Ministero della Transizione Ecologica

Parere n. 545 del 05 agosto 2022

Progetto:	<p><i>Verifica di assoggettabilità alla VIA</i></p> <p>“Completamento del Molo Foraneo del Porto dell'Arenella”.</p> <p>ID_VIP: 8500</p>
Proponente:	<p>Autorità Portuale del Mare di Sicilia Occidentale</p>

Recettori sensibili prossimi al sito di progetto

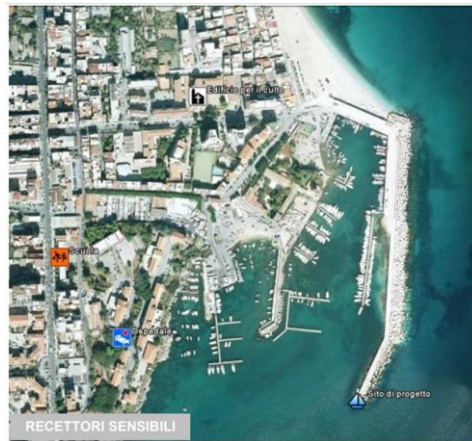
In merito alla esposizione dei recettori presenti nel territorio adiacente il proponente evidenzia che quello maggiormente esposto risulta essere l'ospedale E. Albanese che si trova sul pianoro rialzato a Sud Ovest del porto dell'Arenella, a circa 100 m in linea d'aria, nel punto più vicino, dal molo da realizzare. Gli altri recettori si trovano in posizioni sufficientemente distanti dal sito per risentire, vista anche la conformazione orografica dei luoghi, degli effetti della realizzazione dell'opera. Per la fase di esercizio il proponente non prevede variazioni dei livelli sonori tali da determinare fenomeni di inquinamento acustico considerato che l'emissione sonora massima di un motore marino secondo il codice della navigazione deve essere di 75 dB(A), poiché il sito è in campo libero e le velocità di transito sono ridotte, può essere escluso qualsiasi aggravio della situazione attuale. In generale il proponente dichiara che tutti gli impatti sono di tipo reversibile e di entità trascurabile in quanto non incrementano il rumore di fondo già attualmente presente. Per la fase di esercizio il proponente esclude qualsiasi previsione di impatto sull'ambiente circostante.
